PARC ÉOLIEN DES CHAMPS DOLENTS

Avis MRAE et réponse

Mission régionale d'autorité environnementale

**sur le projet de parc éolien des Champs Dolents
sur les communes de Joncourt, Magny-la-Fosse et Estrées (02)**

Figure 1: Projet éolien des Champs Dolents initial (5 machines) (Source : Escofi)

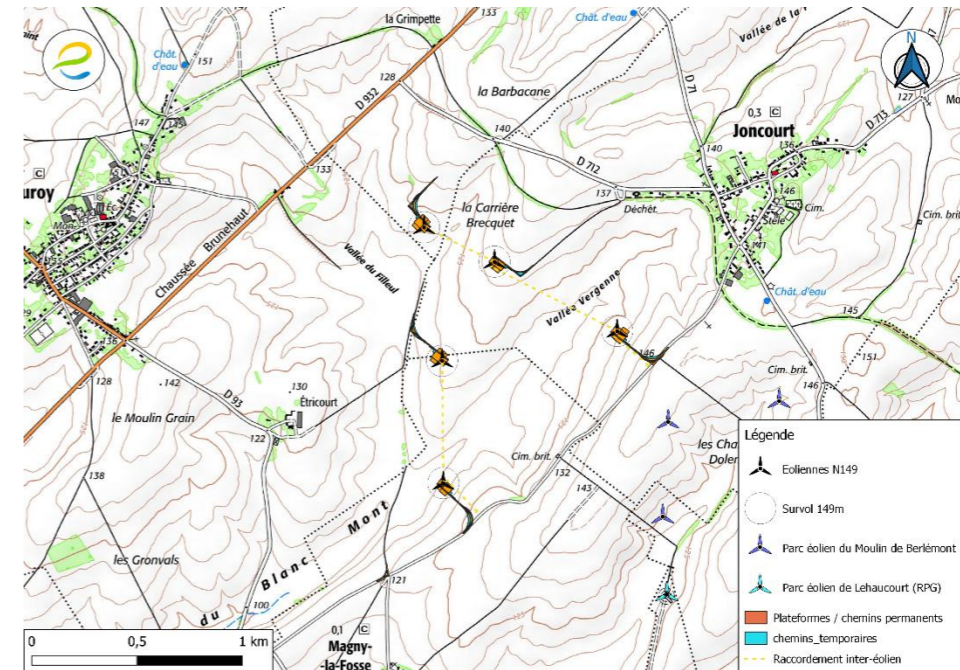
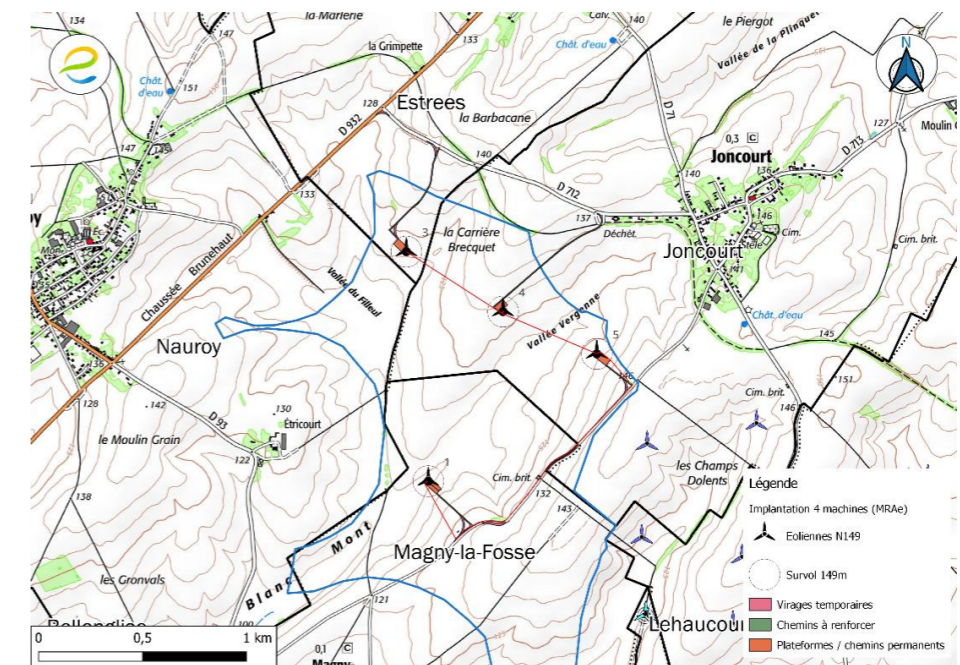
Cependant, au regard des remarques formulées dans l'avis de la MRAE, le pétitionnaire a fait le choix de prendre en compte au maximum les avis formulés et de procéder à des modifications du projet, notamment quant aux remarques concernant les mesures d'évitement complémentaires à mettre en œuvre.

PAR CONSÉQUENT, LE PRESENT DOCUMENT S'ATTARDERA ICI A PRESENTER LA NOUVELLE VARIANTE D'IMPLANTATION PROPOSEE POUR ETRE EN ADEQUATION AVEC L'AVIS DE LA MRAE. PAR LA SUITE, LE DOSSIER ENTIER DE DEMANDE D'AUTORISATION ENVIRONNEMENTALE SERA REMIS A JOUR AVEC LES PRESENTES MODIFICATIONS, AFIN DE POUVOIR PROPOSER AU PUBLIC LORS DE L'ENQUETE PUBLIQUE UN DOCUMENT CLAIR ET LISIBLE CORRESPONDANT A LA VERSION ACTUALISEE DU PROJET EOLIEN.

L'évolution de l'implantation est présentée sur les deux cartes ci-après. L'ensemble des justifications et des intérêts de cette évolution sont exposés au fur et à mesure des réponses aux remarques, tout au long de ce document.

Figure 2: Nouveau projet éolien des Champs Dolents (4 machines) (Source : Escofi)

Figure 6: Contexte éolien dans un rayon de 5km autour du parc éolien des Champs Dolents (Source : Escofi)

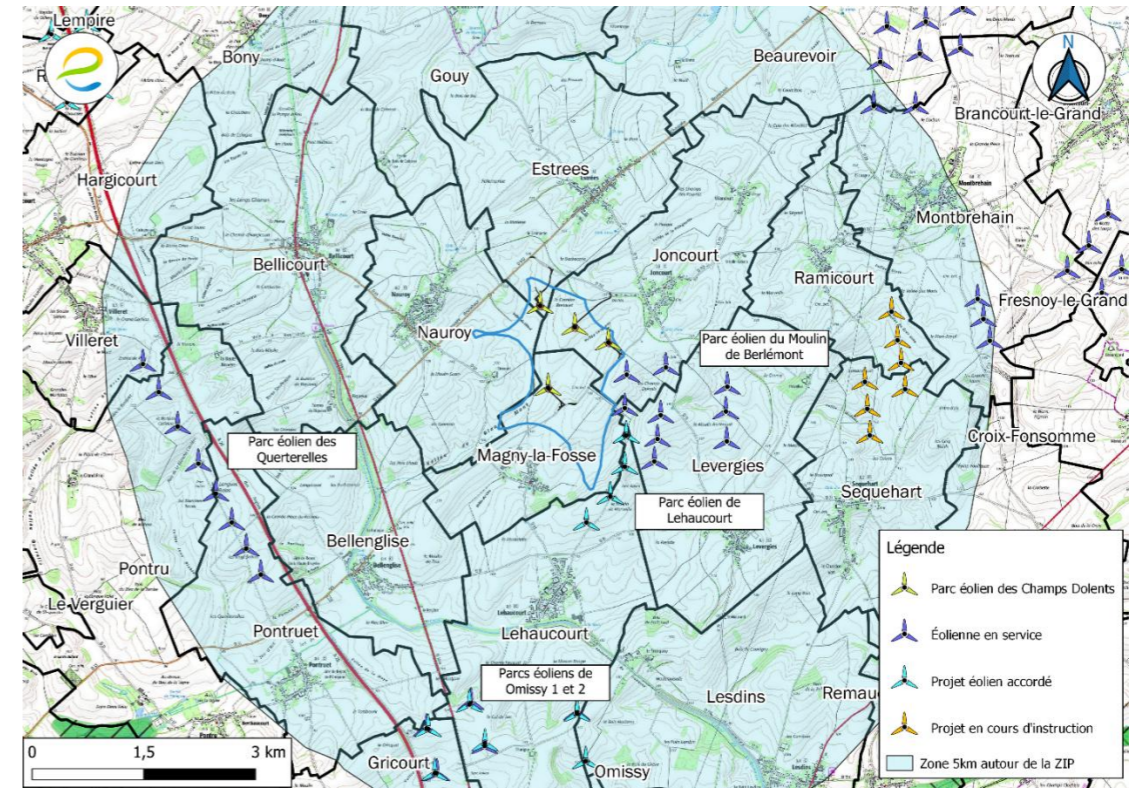
- de présenter une carte de contexte éolien avec les éoliennes du projet afin de clarifier la proximité entre les éoliennes des différents parcs ;
- d'analyser les projets de parc éolien de Lehaucourt et du Moulin de Berlémont comme un ensemble, en décrivant les parcs voisins et leur plan d'arrêt des machines, et en les prenant en compte dans toutes les analyses (représentations sur toutes cartes...);
- de veiller à ce que les cartes présentées permettent systématiquement d'identifier l'ensemble des éoliennes présentes sur le secteur concerné et que l'ensemble des éoliennes, y compris celles en projet, soit pris en compte.

Remarque 2 : Description de l'environnement du projet page 5 (Source : Avis MRAE)

Vous trouverez ci-dessous une carte de contexte éolien dans un rayon de 5 km autour du projet. Le pétitionnaire ajoutera également à cette carte le tableau suivant, qui précise les distances aux parcs les plus proches.

Figure 9 : Nouvelle implantation à 4 machines du projet des Champs Dolents (source Escofi)

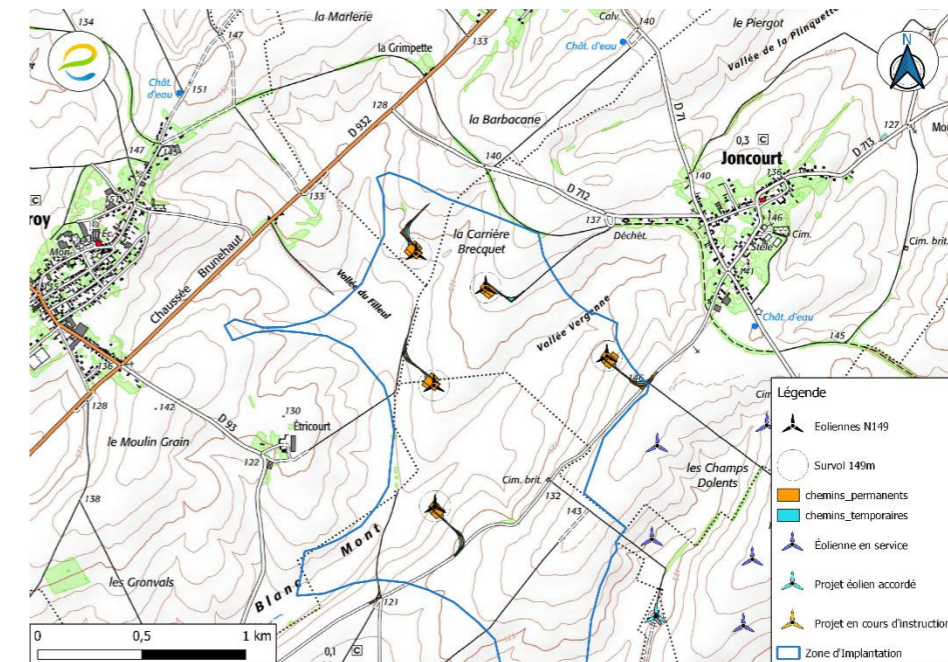
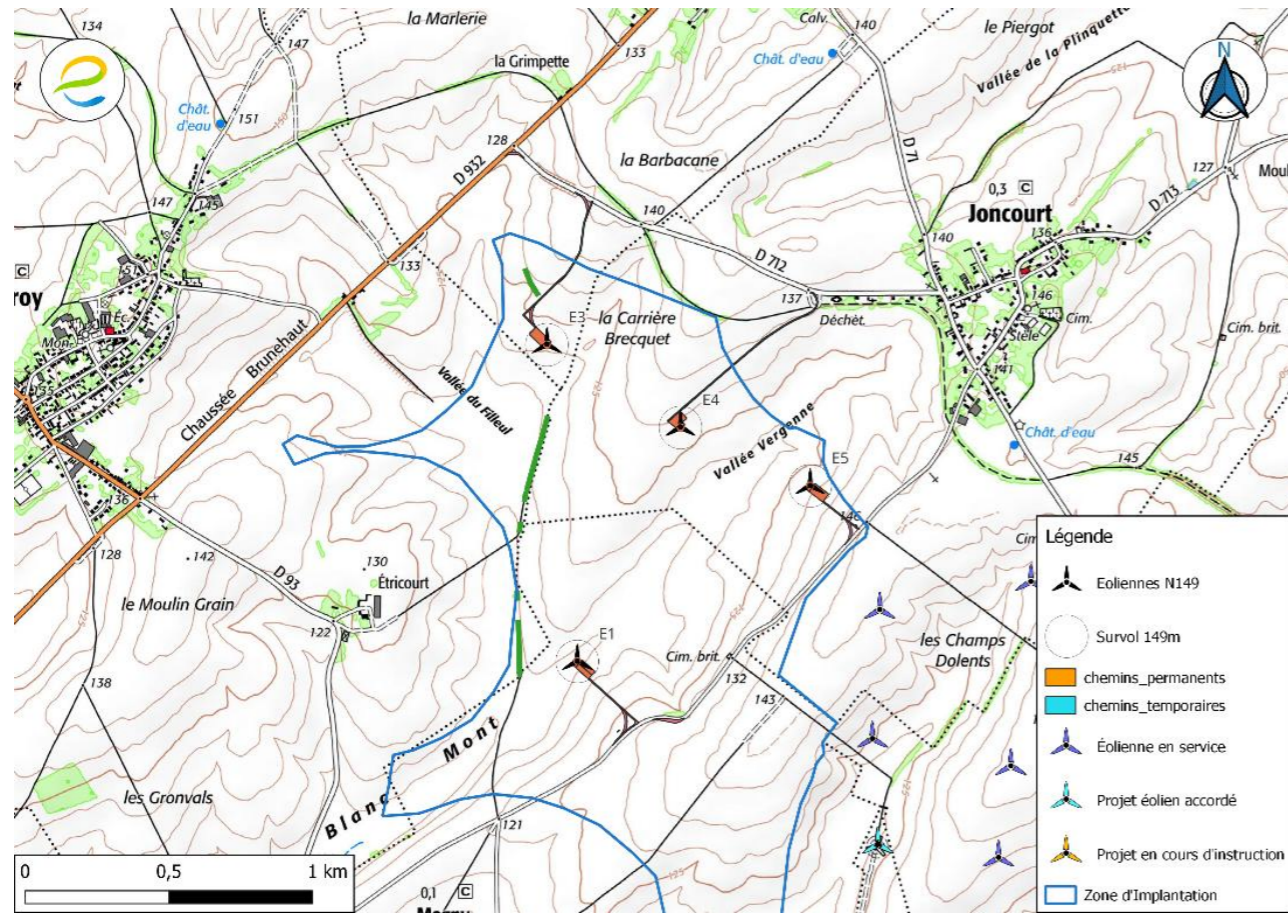
Le dossier indique que même si le parc éolien des Champs Dolents est implanté en forme de V inversé, pouvant créer un entonnoir augmentant le risque de collisions, l'espace entre les éoliennes (de 371 à 1 094 mètres) laisse des espaces libres suffisants de part et d'autre. Cependant les deux éoliennes avec l'espacement le plus faible se trouvent au bout de l'entonnoir, et le dossier ne justifie pas quel est l'espacement minimum pour limiter les risques. Par ailleurs il manque une carte permettant de montrer les corridors de circulation.

- de justifier l'espacement minimum entre deux éoliennes pour limiter les atteintes aux couloirs de migration et de modifier le projet si nécessaire ;
- de présenter une carte localisant les espaces de circulation et les éoliennes.

Concernant l'articulation avec les parcs voisins, cette nouvelle variante vient notamment modifier les inter-distances entre les éoliennes. Là où les éoliennes E3 et E4 étaient vues comme trop proches entre elles (anciennement 371m), et les éoliennes E1 et E2 du Parc éolien du Moulin de Berlémont, situées à 500m environ, insuffisamment prises en compte dans l'implantation, la nouvelle implantation permet une inter-distance distance quasi similaire entre les éoliennes du Projet éolien des Champs Dolents, aussi bien qu'avec les éoliennes du parc voisin du Moulin de Berlémont.

Cette modification octroie au projet une implantation au motif plus homogène, et permet surtout de s'inscrire en pleine continuité de la courbe formée par les parcs de Lehaucourt et du Moulin de Berlémont, formant ainsi un motif paysager harmonieux, sans rupture de continuité.

En réponse à cela, l'autre modification majeure de l'implantation qu'amène la nouvelle variante – la suppression de E2 – permet de supprimer une partie de l'impact sur le cimetière militaire de Magny-la-Fosse, dans une démarche d'évitement, comme on peut le voir sur les photomontages suivants. En effet, l'éolienne E2 se trouvait directement dans le sens de commémoration du parc.

Figure 10 : Carte des inter-distances des éoliennes les plus proches du projet des Champs Dolents (Source : Escofi)

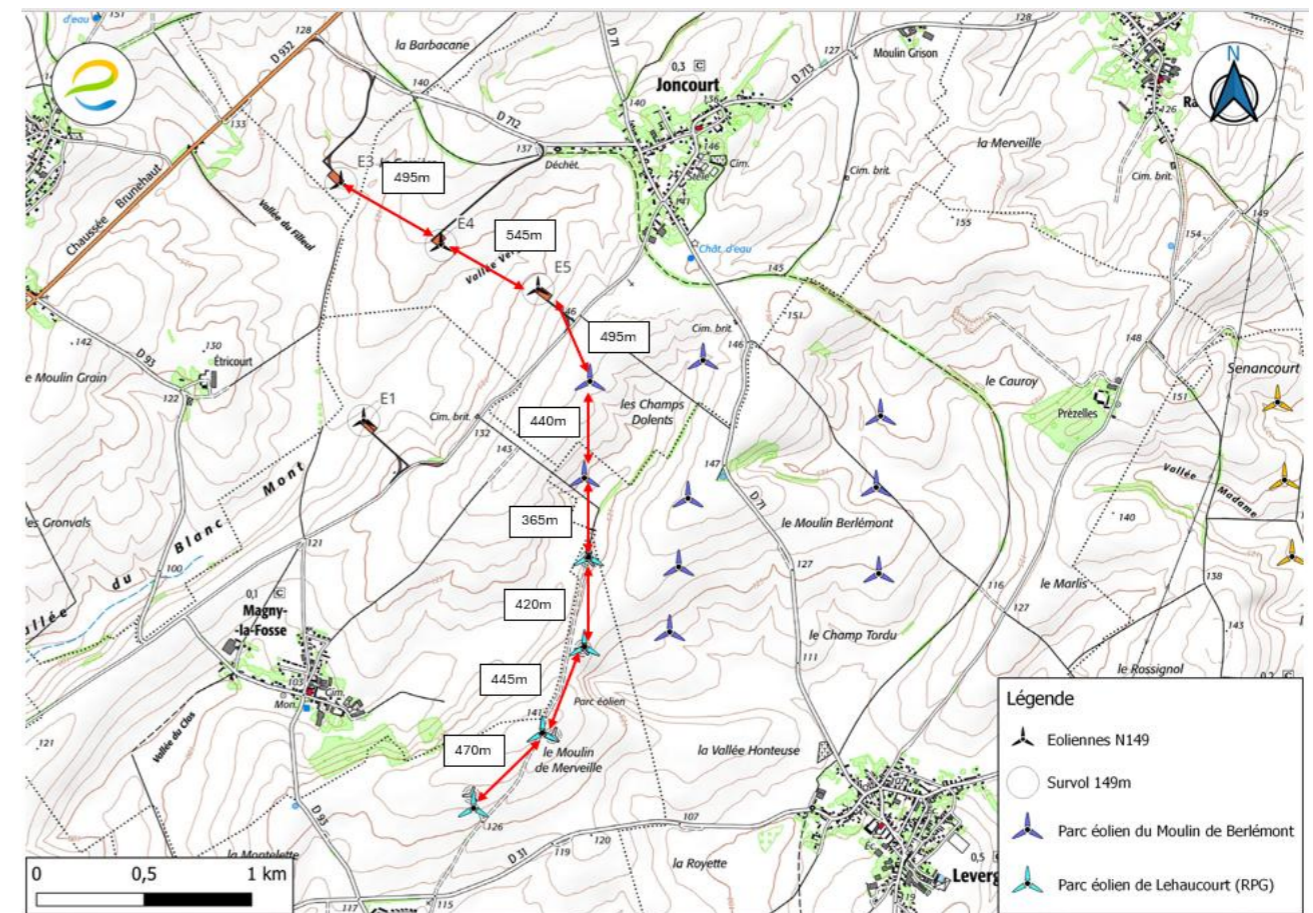
- de justifier l'espacement minimum entre deux éoliennes pour limiter les atteintes aux couloirs de migration et de modifier le projet si nécessaire ;
- de présenter une carte localisant les espaces de circulation et les éoliennes.

Comme présenté sur la **Erreur ! Source du renvoi introuvable.**, au travers de la nouvelle implantation proposée, la distance entre les éoliennes E3 et E4 a été augmentée et les deux éoliennes sont désormais éloignées de 494 m (contre 370m avant), ce qui correspond à l'espacement aux éoliennes du parc voisin et correspond ou surpasse dans la plupart des cas l'éloignement inter-éolien des éoliennes accolées dans le secteur. Par ailleurs, une des 5 machines a été supprimée, ce qui d'office dégage un espace de circulation.

Figure 25: Analyse des habitats au sein de l'aire d'étude rapprochée (Source : Escofi)

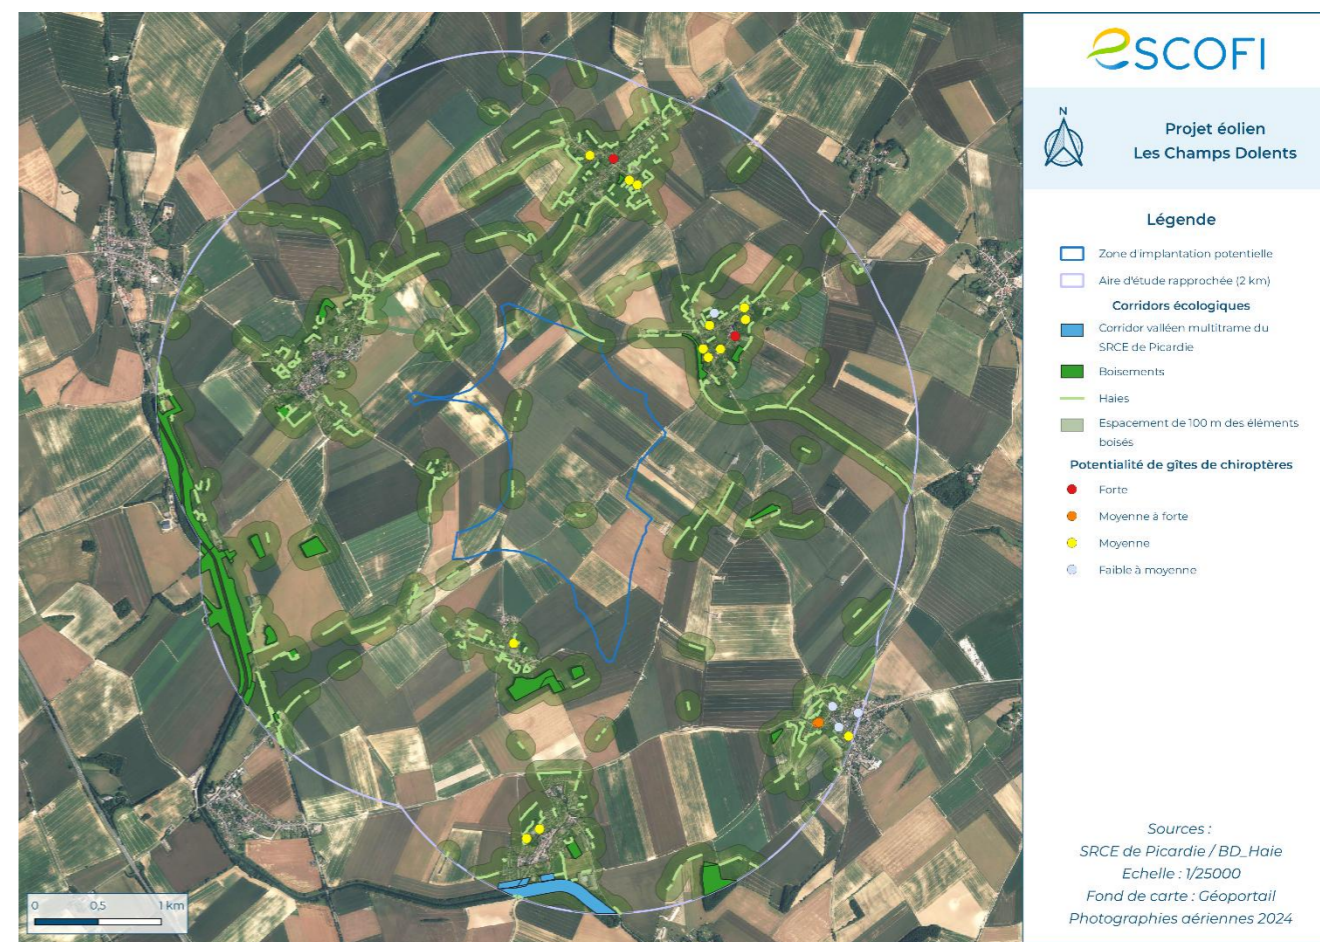
Le dossier ne présente pas d'étude homogène sur une zone de deux kilomètres autour de la zone d'implantation potentielle. L'aire d'étude rapprochée est de six kilomètres autour du projet. Cependant le dossier ne présente pas les principaux habitats à enjeux dans les deux kilomètres, ainsi que les déplacements d'espèces à cette échelle⁷. Ce travail permettrait d'étudier les relations probables des zones d'intérêt des chauves-souris avec la zone d'implantation potentielle des éoliennes.

L'aire d'étude rapprochée de l'étude spécifique aux chiroptères, réalisée par le bureau d'études Envol Environnement, a bien été fixée dans les 2 km de la zone d'implantation potentielle, tel que recommandé par le guide de prise en compte des oiseaux et chauves-souris dans les projets éoliens en Hauts-de-France. (Septembre 2017)

Une recherche de gîtes en période d'estivage a aussi été menée au sein de cette aire d'étude rapprochée spécifique. Cette recherche de gîtes est détaillée page 26 de l'annexe à l'étude écologique. Au sein de l'aire d'étude rapprochée de 2 km, associée à la dernière zone d'implantation potentielle retenue, deux gîtes présentant une potentialité forte ont été repérés, sans pour autant présenter des traces de présence actuelle de chiroptères et donc affirmer l'effectivité du gîte. Ces résultats vont dans le sens de la bibliographie, et notamment des Atlas des chiroptères fournis par Picardie Nature et présentés pages 89 et 90 de l'étude écologique. Ces derniers soulignent, comme indiqué p. 42 de l'étude chiroptérologique, que l'aire d'étude immédiate se situe « dans une zone peu riche en chauves-souris ».

Les habitats au sein de l'aire d'étude rapprochée sont ainsi peu favorables à l'accueil et aux déplacements de chiroptères.

Par ailleurs, une étude de l'effet lisière a été réalisée par le bureau d'étude TAUW. Cette étude a conduit à des préconisations de distance vis-à-vis de certains éléments boisés, recommandations toutes respectées (Etude chiroptérologique, p. 121-122). Enfin, il est rappelé que le porteur de projet s'est engagé à retirer l'éolienne E2, qui présentait la plus faible distance à un élément boisé.

Figure 26: Mise en évidence de l'ensemble des points d'observation pour l'inventaire de l'avifaune (Source : Escofi)

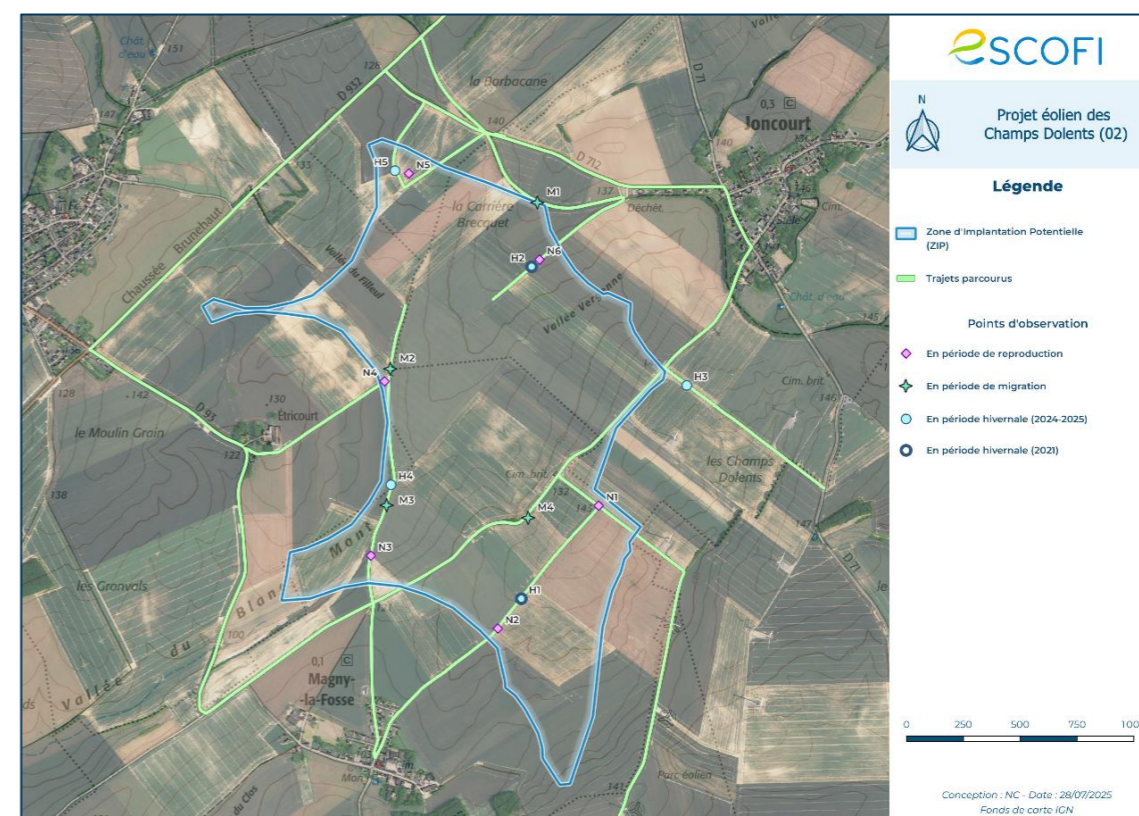
L'autorité environnementale recommande de mettre en place des points d'écoute proches de la haie présente au nord de la zone d'implantation potentielle à différentes périodes sur un cycle biologique complet.

3 points d'écoute de 15-20 min ont été effectués autour du boisement anthropique en période de reproduction. Ces derniers sont situés entre 300 m et 500 m du boisement. En période de migration, le point M4 a été positionné à proximité immédiate de ce même boisement (Cf. figure 27). L'exhaustivité associée, en termes de diversité spécifique, d'abondance et de fonctionnalité du site a pu être considérée par le bureau d'étude comme fiable.

Les inventaires mis en place autour de ce boisement sont suffisants pour apprécier correctement les enjeux : ce milieu a bien été relevé comme étant favorable à la reproduction pour les espèces de milieux fermés. Le bureau d'étude a également indiqué que « Les autres espèces recensées au sein de l'aire d'étude immédiate sont relativement communes et principalement sédentaires notamment dans les espaces arborés. » (Cf. Volet écologique, p.77). Aussi, « D'autres rapaces (*Buse variable*, *Faucon crécerelle*, *Chouette chevêche*, *Chouette hulotte* et *Hibou moyen-duc*) se reproduisant au sein des boisements de l'aire d'étude immédiate ont été observés. » (Cf. Volet écologique, p. 77).

Comme présenté précédemment (Cf. Figure 27), le positionnement des points d'observation et d'écoute de l'avifaune a été statué afin de rendre compte de manière exhaustive de la fonctionnalité du site pour chacune des phases du cycle biologique. Les points N5 (reproduction) et H5 (hivernage) sont localisés à proximité immédiate de la haie et permettent d'inventorier l'avifaune présente (par l'observation à la jumelle ou à l'écoute). La migration visant les comportements de vol actifs et les haltes migratoires, un point positionné à proximité immédiate de la haie mentionnée n'est pas essentiel, dans la mesure où la migration s'observe majoritairement à distance, dans le but d'observer de potentiels couloirs migratoires (associés à des comportements de vol situé plutôt en altitude). Ainsi, le point M1 est pertinent afin de représenter les potentiels haltes migratoires au niveau de la haie.

Figure 27 : Carte de répartition de la Noctule commune (extrait du PNAC, MNHN, 2021)

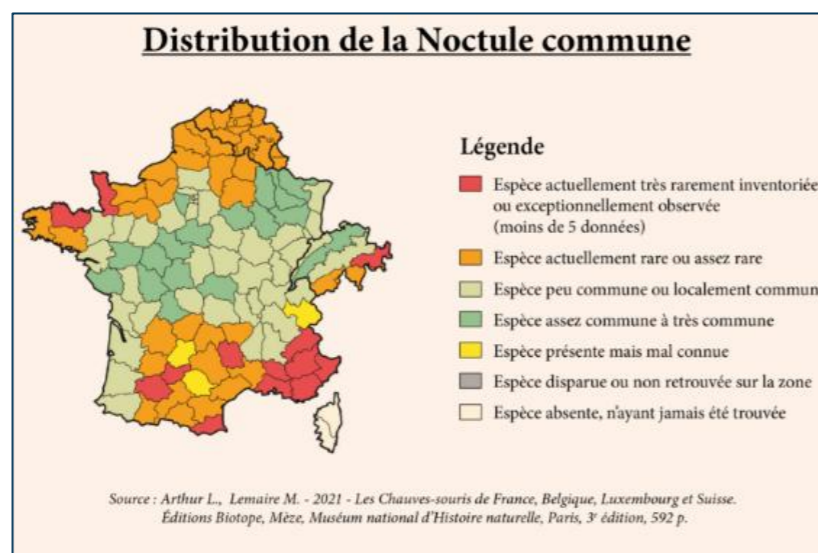
Les mesures d'évitement ne semblent pas avoir été menées jusqu'au bout ainsi, compte tenu de la présence de la Noctule commune sur le site, à hauteur de pale et de sa sensibilité à l'éolien, la recherche de l'évitement du site à partir d'une analyse de variantes d'implantation aurait dû être effectuée en priorité.

En effet, comme souligné par l'Autorité Environnementale, les suivis en continu sur mât de mesure ont statué sur une très faible présence de l'espèce (rappelée à 10 contacts sur un cycle complet). Si certains couloirs migratoires existent dans les Haut-De-France, ces derniers ne semblent pas présents sur la zone d'étude, et il est cohérent que cette espèce soit peu représentée.

En effet, le Muséum National d'Histoire Naturel a recensé la fréquentation par l'espèce sur le territoire français (Cf. Figure 28). En 2021, sa présence dans le secteur des Haut-de-France est considérée comme « rare ou assez rare ». De fait, étant arboricole, elle se développe majoritairement sur les territoires boisés. Ce recensement corrobore les données de suivis d'activités sur le site d'étude.

Ainsi, l'étude spécifique du site (potentialité d'accueil très faible, nombre de contacts très faible), et les connaissances actuelles sur l'espèce (répartition indiquant une présence « rare » dans l'Aisne) ne permettent pas de remettre en question le niveau d'enjeu tel que proposé par le bureau d'étude spécialisé Envol.
